Carnet des concours

Maison de congrès et complexe hôtelier à Crans VS

Résultats

Maquette: de gauche à droite: clubhouse du golf, patinoire/restaurant, hôtel, maison de congrès

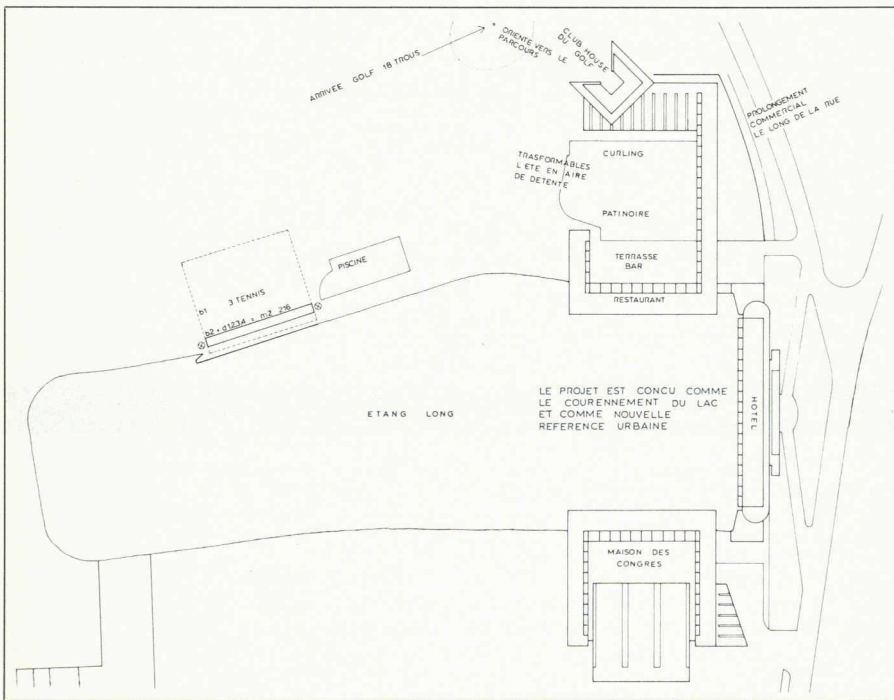
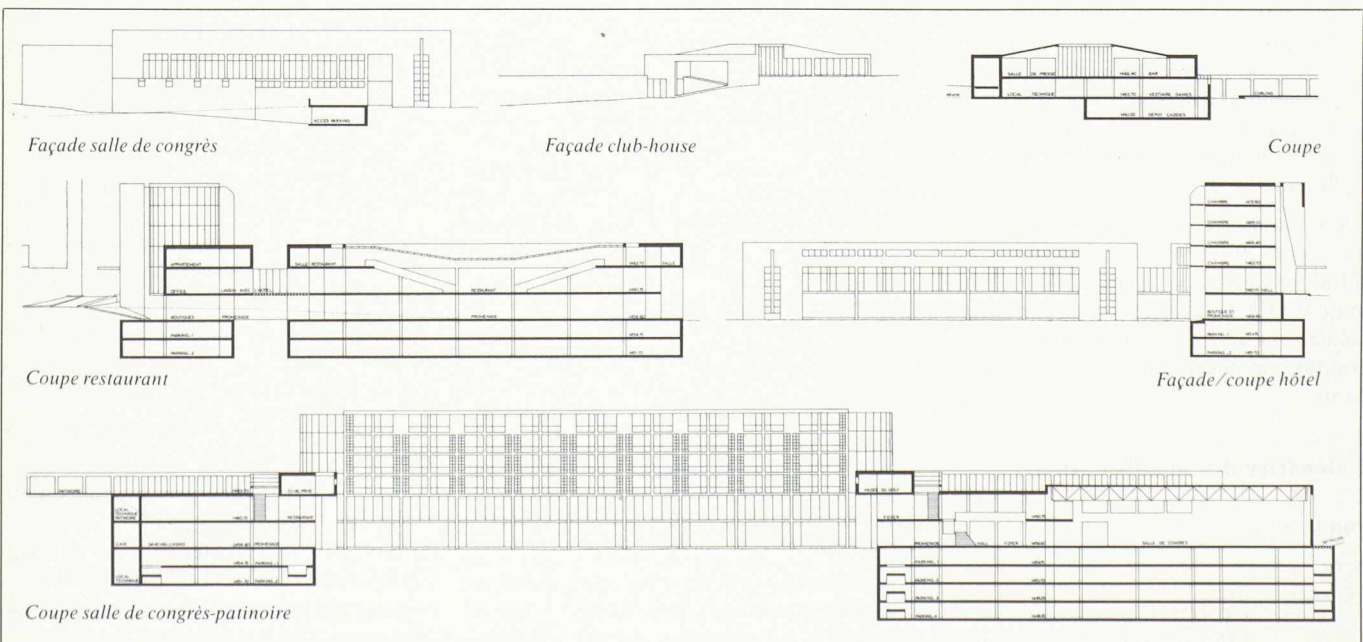
Le projet propose une modification profonde de l'environnement actuel. Ce faisant, il apporte cependant une réponse très satisfaisante à l'essentiel des problèmes posés par le programme: il intègre la salle de congrès et le parking collectif à l'ensemble des activités centrales de la station, en prolongeant la zone urbaine de Crans jusqu'au sud de l'Etang Long. L'hôtel est bien orienté, sa situation aux abords de l'Etang est remarquable. L'architecture du projet est riche et bien maîtrisée. Par l'organisation des volumes, des espaces extérieurs et des cheminements, elle réalise à la fois: la «soudure» entre le centre urbain et les quartiers résidentiels du sud - un contraste affirmé avec l'espace vaste et ouvert du golf - une communication intense avec cet espace, grâce à l'Etang Long qui s'intègre au projet en tant qu'espace de transition. Le projet révèle et accentue les valeurs du site.

L'organisation de l'hôtel et des équipements complémentaires (cuisine, restaurants, etc.) en deux volumes séparés, entraîne des complications dans l'exploitation de l'établissement. Le restaurant est bien conçu mais l'absence d'ouvertures vers la route et le golf peut nuire à sa fréquentation. Le clubhouse du golf est bien organisé, sa relation avec la restauration devrait cependant être améliorée. Les accès et l'organisation de la salle de congrès sont bien conçus.

Maquette; de gauche à droite: club-house golf, tennis, hôtel, maison de congrès

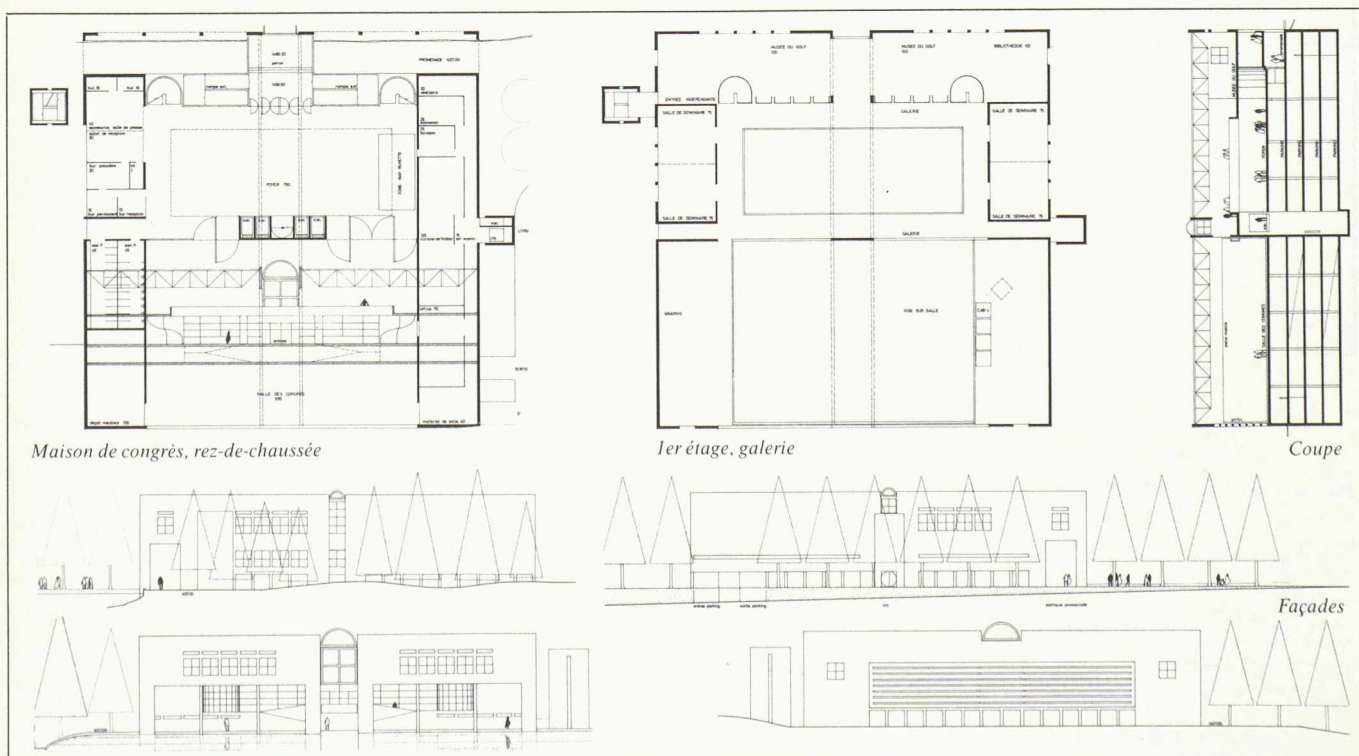
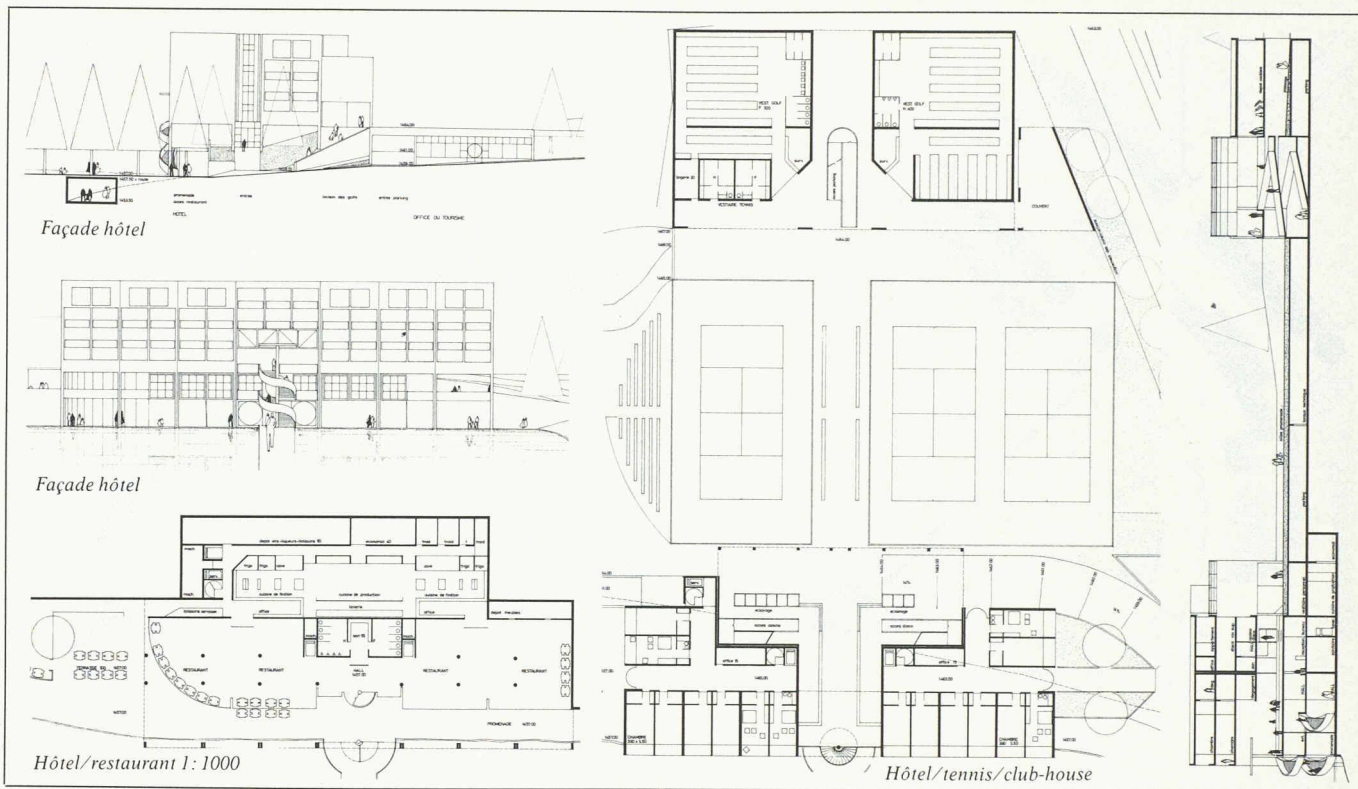
La localisation des éléments du programme est valable. L'ouverture du projet vers l'ouest, en direction du golf, constitue une contribution intéressante à la mise en valeur du site. L'orientation de l'hôtel n'est cependant pas optimale. L'organisation des cheminements piétons et les aménagements extérieurs prévus à l'est de l'Etang Long révèlent la préoccupation de rattacher la maison de congrès et le garage collectif au centre de Crans. L'axe nord-sud qui structure le projet a un caractère artificiel par le fait qu'il ne s'intègre pas au réseau des communications urbaines. Par son importance, le volume de la maison de congrès déséquilibre la composition du projet.

Complexe hôtelier: Les accès depuis la route du golf et les abords de l'Etang Long sont bien conçus. La localisation des éléments du programme est intéressante. L'organisation interne est valable. La combinaison de cette organisation avec l'axe nord-sud du projet pose cependant des problèmes de fonctionnement. Le club-house du golf est bien conçu.

Maison de congrès: cette partie du projet n'est pas aboutie. Les accès sont bien situés mais trop étriqués. Les aires de service est (cuisine) et ouest (bureaux, etc.) doivent être interverties.

Maquette; à gauche la maison de congrès, à droite l'hôtel et le club-house golf

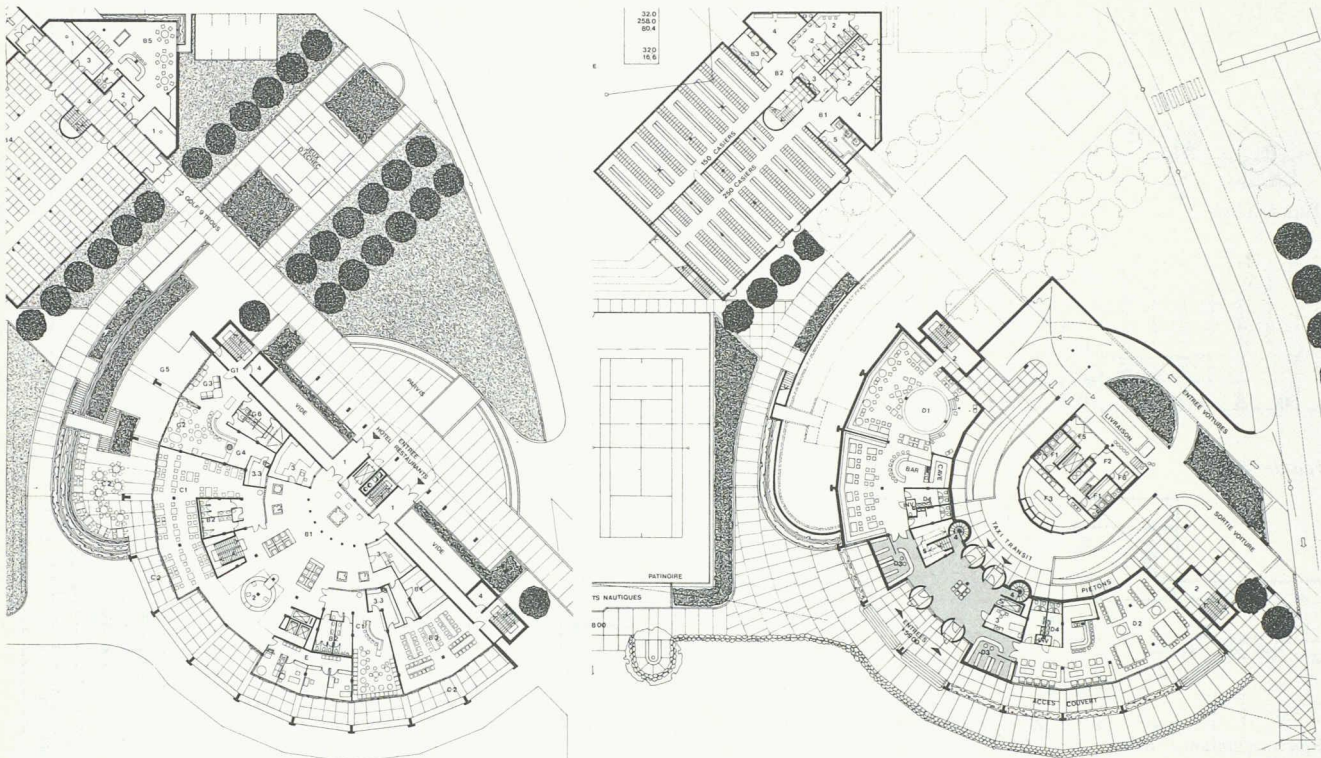
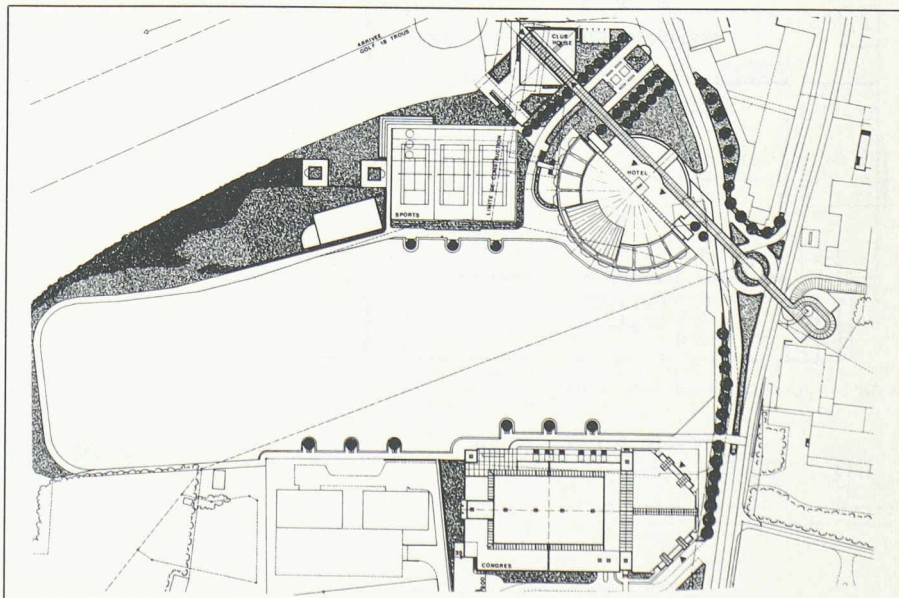
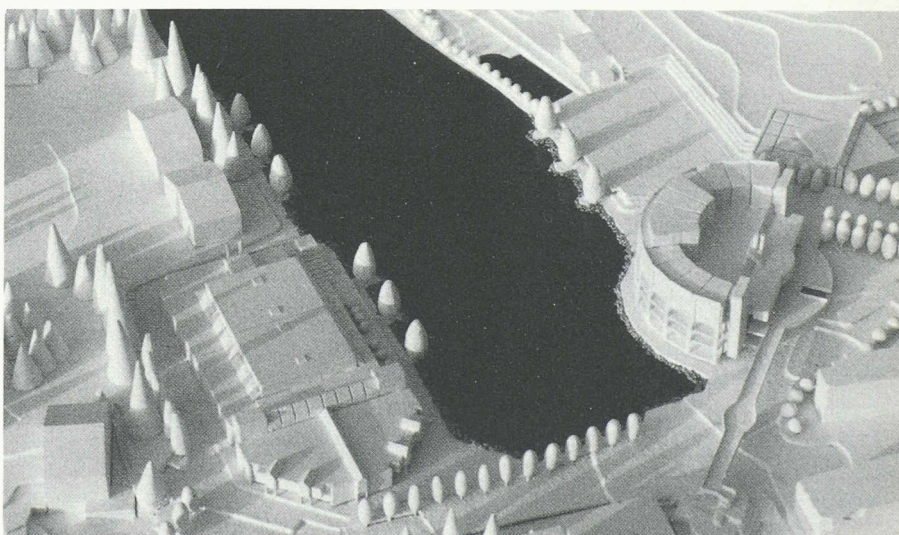
Si les divers éléments du projet comportent de nombreuses qualités au niveau de leur élaboration particulière, ils ne valorisent pas les potentialités du lieu. Si la partie sud et la partie nord constituent deux ensembles structurés, ils sont étrangers l'un à l'autre et ne forment pas un tout architectural.

L'implantation de l'hôtel à cheval sur l'Etang et son orientation sont indécises. L'axe diagonal entre les deux golfs est fonctionnel mais étranger à la structure urbaine du centre de Crans. L'ouverture créée entre l'hôtel et le club-house du golf, en direction de l'Etang et du golf est, par contre, intéressante.

L'organisation de la partie sud ne valorise pas la rive de l'Etang. La symétrie des entrées de la salle de congrès est gratuite.

Les divers éléments du projet sont bien étudiés du point de vue fonctionnel et du point de vue de la technique hôtelière. L'organisation des parkings et leur accès aux véhicules et piétons est bien réfléchi.

L'aboutissement de l'axe diagonal à l'est de la route touristique n'est cependant pas convaincant. L'entrée de la piscine est difficile à trouver.
